改善箇所説明図

ブレーキキャリパー

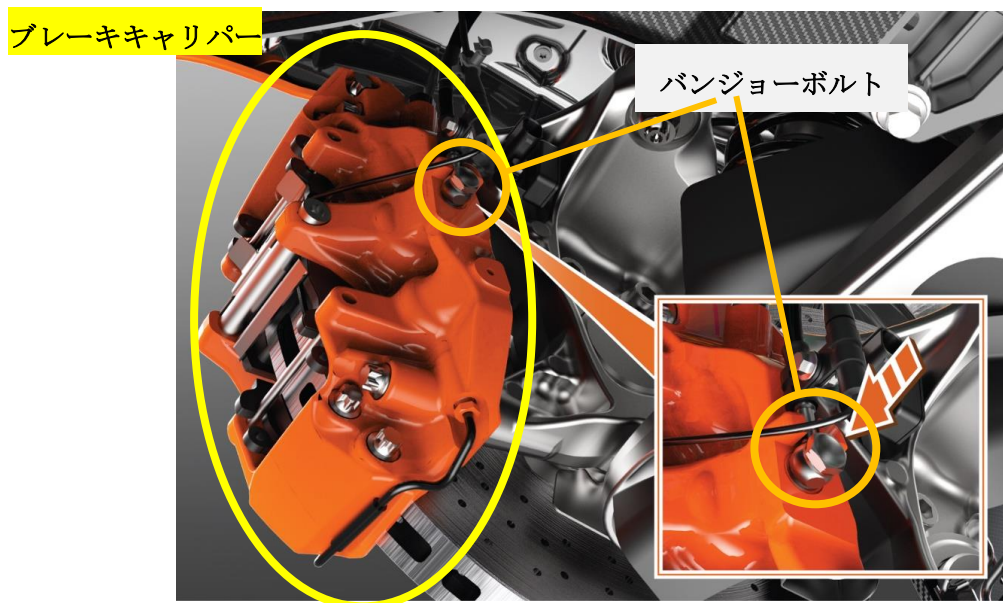
ブレーキキャリパーにおいて、ブレーキオイルを通すバンジョーボルトの製造工程管理が不適切なため、ブレーキオイルを通す穴がないボルトが取付けられているものがある。そのため、ブレーキキャリパーにブレーキオイルの供給ができないため、ブレーキが動作しないおそれがある。

全車両、バンジョーボルトの状態をチェックし、不良品が取付けられている場合は良品に交換する。
